ПАСПОРТ ДОСТУПНОСТИ

объект: Федеральное государственное бюджетное образовательное
учреждение высшего образования «Тульский государственный университет»,
ФГБОУ ВО «ТулГУ» (учебный корпус ФОЦ)

адрес: Тульская обл., г. Тула, Советский район, пр. Ленина, д.84

**АКТ ОБСЛЕДОВАНИЯ
объекта социальной инфраструктуры
К ПАСПОРТУ ДОСТУПНОСТИ ОСИ № 08**

Фото № 5. Ширина входной двери 95 см.

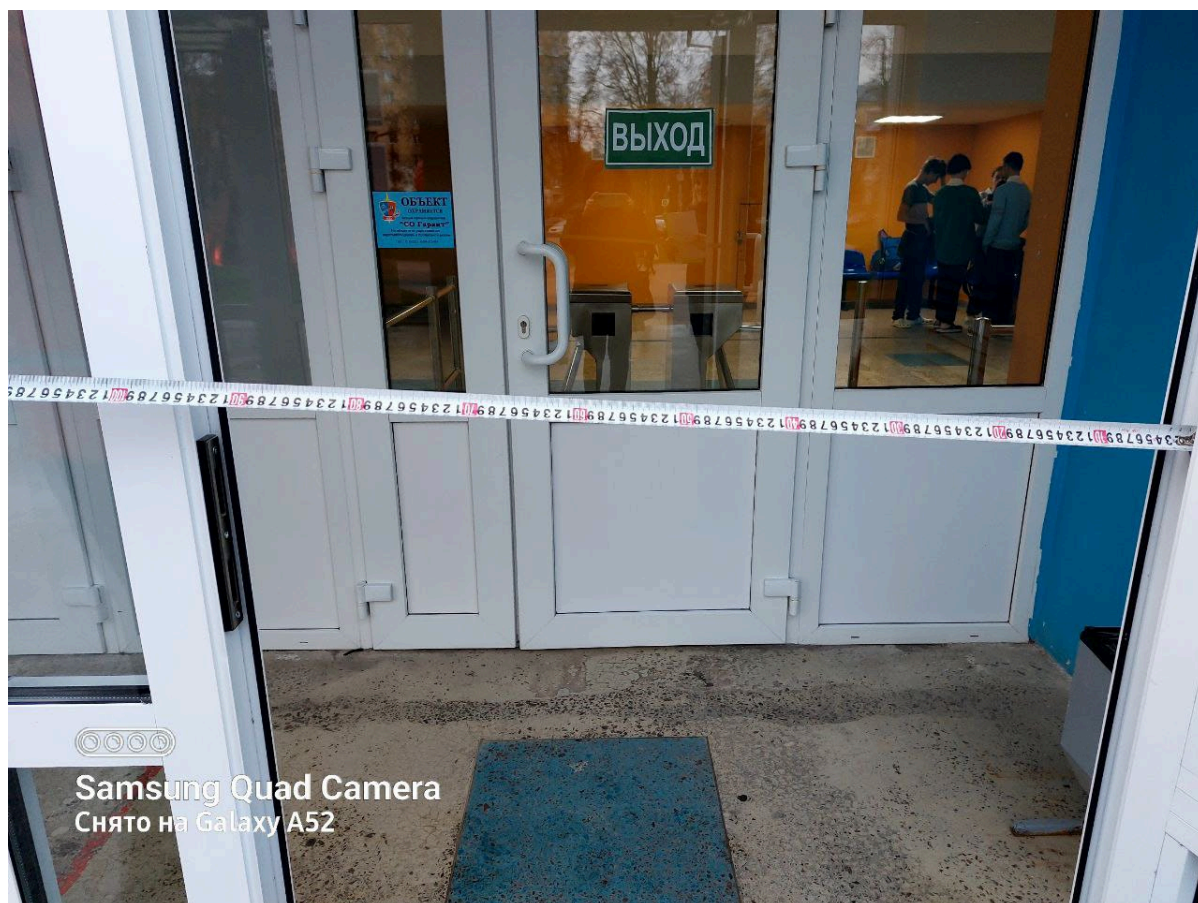
2.3	Входная площадка (перед дверью)	Есть		3				Не нуждае тся
2.4	Дверь (входная)	Есть		3	На стеклянном прозрачном полотне двери отсутствует контрастная маркировка.	С	Установить яркую, контрастную маркировку на прозрачном полотне двери в форме круга диаметром от 0,1 до 0,2 м. Расположение контрастной маркировки на уровне: 1,3 - 1,4 м. (п.6.1.6. СП 59.13330.2020)	Текущий ремонт
				3	Отсутствуют знаки доступности для всех групп МГН.	К, О, С, Г, У	Установить знаки доступности входов на объект. (п.6.5.1. СП 59.13330.2020) ГОСТ 52131-2019	Текущий ремонт
				3	Отсутствует информационн ая вывеска с названием учреждения и	С	Установить информационную тактильную вывеску с шрифтом Брайля названием учреждения и	Текущий ремонт

Фото № 20. Ширина двери 87 см.

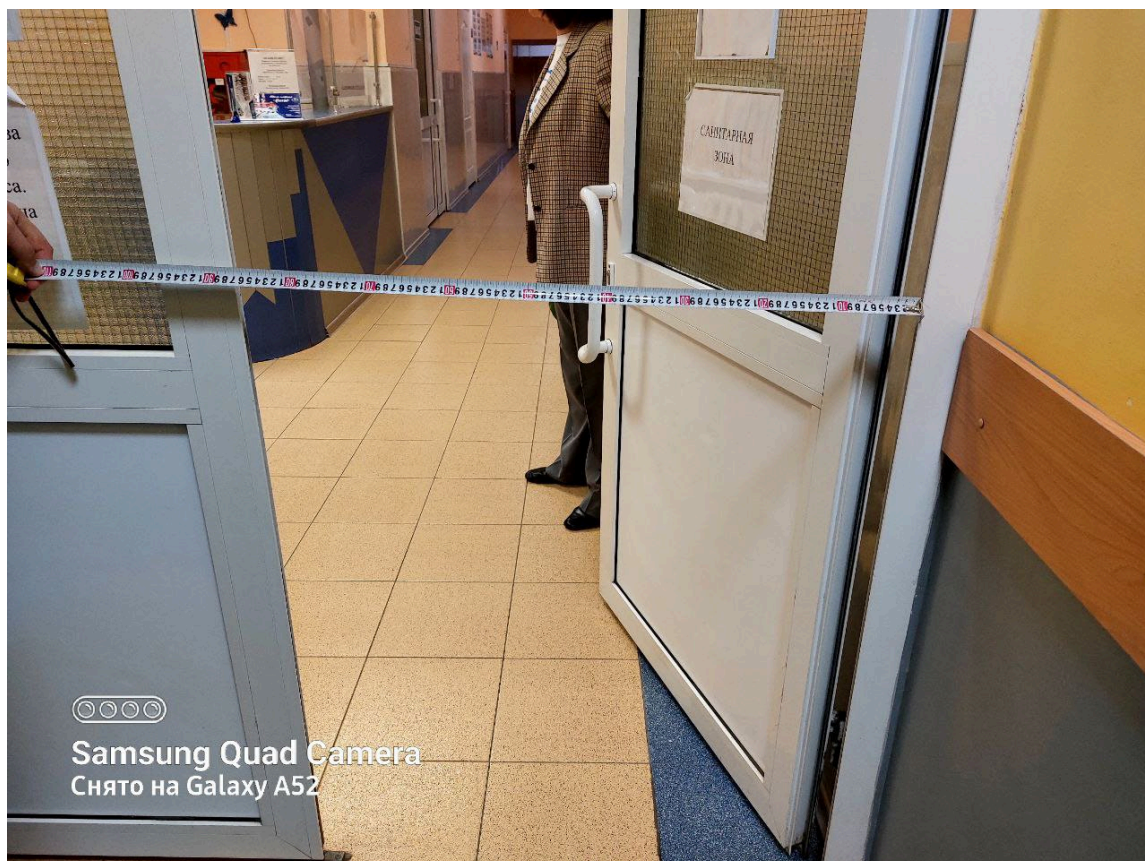
3.5	Дверь межкоридорная	Есть		20, 54	Ширина дверных проемов менее	К, О,С	Предусмотреть ширину дверных проемов не менее 0,9м	Текущий ремонт

0,9 м.		в свету. (п. 6.1.5 СП 59.13330.2020) До ремонта обе створки двери должны находиться в открытом состоянии.	
				18, 49, 53	На стеклянном прозрачном полотне двери отсутствует контрастная маркировка.	С	Установить яркую, контрастную маркировку на прозрачном полотне двери в форме круга диаметром от 0,1 до 0,2 м. Расположение контрастной маркировки на уровне: 1,3 - 1,4 м. (п.6.1.6. СП 59.13330.2020)	Текущий ремонт
				18, 49, 53	Двери не имеют контрастного отображения ручки по отношению к двери.	С	Обеспечить контрастное отображение дверных ручек цветом по отношению к цвету двери.	Текущий ремонт

Фото № 26. Ширина 74 см.

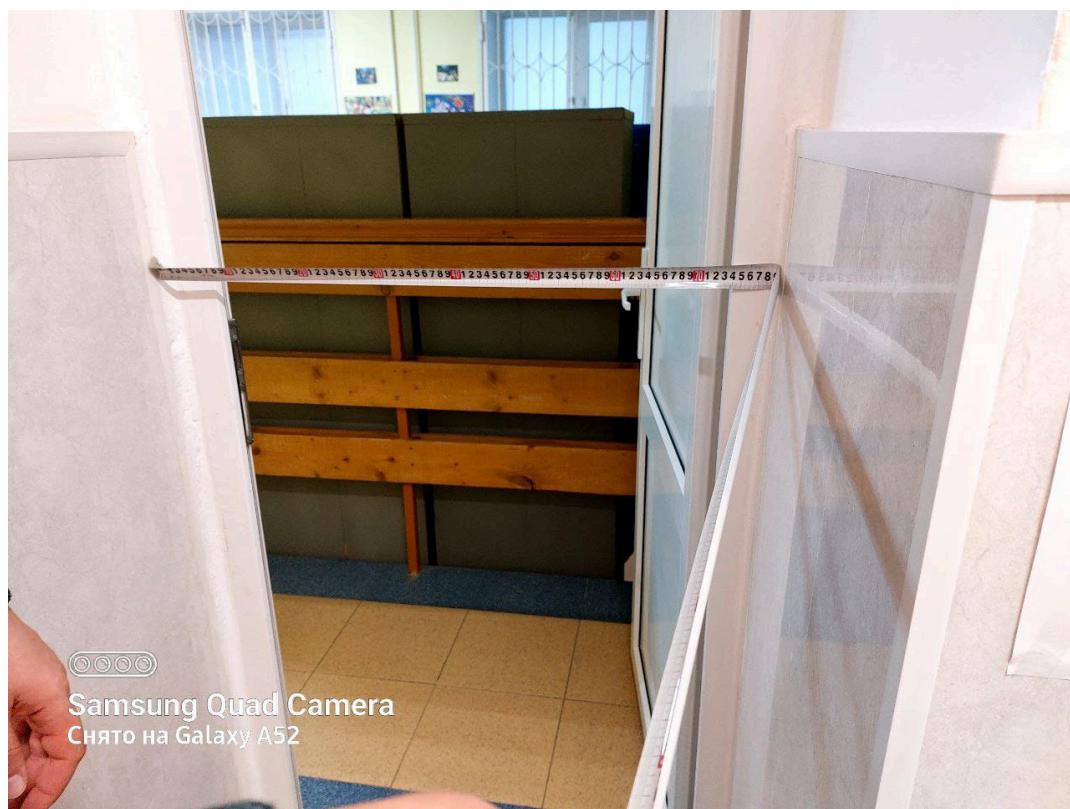
Раздевалки	Есть		25, 36, 57	Отсутствуют информирующие тактильные таблички с названием помещений	К,О,С,Г, У	Установить информирующие тактильные таблички рядом с дверью со стороны дверной ручки на высоте 1,4-1,6м, выполненные рельефно-точечным и рельефно-графическим способом с названием помещений продублированную шрифтом Брайля.(п.6.5.9. СП 59.13330.2020)	Текущий ремонт
				26,	Ширина	К,О,С	Установить двери с	Капитальный

37, 58	дверного проема менее 0,9 м.		шириной рабочей створки не менее 0,9 м в свету. (п. 6.1.5 СП 59.13330.2020)	ый ремонт
				27	Отсутствует доступ в зал, присутствуют преграды в виде ступеней	К, О	Оборудовать доступ раздевалку для инвалидов в кресло-коляске пандусом или съездом шириной не менее 1.2м и углом наклона 1:12. Или инвентарным пандусом (раскладным) и контрастно выделить цветом. (п.5.1.14. СП 59 13330.2020).	Текущий ремонт
				27	На лестничных маршах отсутствуют двухсторонние поручни	С,О	Установить с двух сторон поручни на высоте 0,9 м, завершающие горизонтальные части поручня должны иметь травмобезопасное окончание и выступать за границы лестничного марша на 0,3 м. СП 59.13330.2020 п. 5.1.13)	Текущий ремонт
				29	Отсутствуют краны с рычажной рукояткой.	К,С,Г, О,У	В кабинках уборных следует применять водопроводные краны с рычажной рукояткой и термостатом, а при возможности - с автоматическими и сенсорными кранами бесконтактного типа. Применение кранов с отдельным управлением горячей и холодной водой не допускается. (п. 6.3.9 СП 59.13330.2020)	Текущий ремонт

Фото № 70.

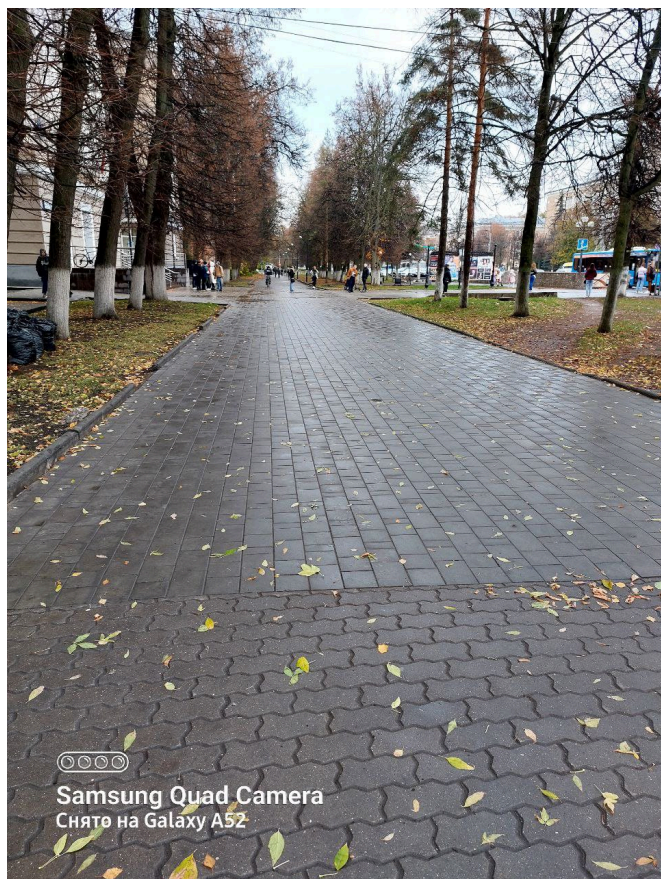
1.1	Вход (входы) на территорию	Есть	-	70				Не нуждается
1.2	Путь (пути) движения на территории	Нет	-	70	На путях движения к объекту отсутствуют информирующие указатели и направляющие ко входу на объект	К,О,С	Установить информирующие указатели обозначающие направление движения для категории инвалидов М4 на высоте 1,5 -2,5м.	Текущий ремонт
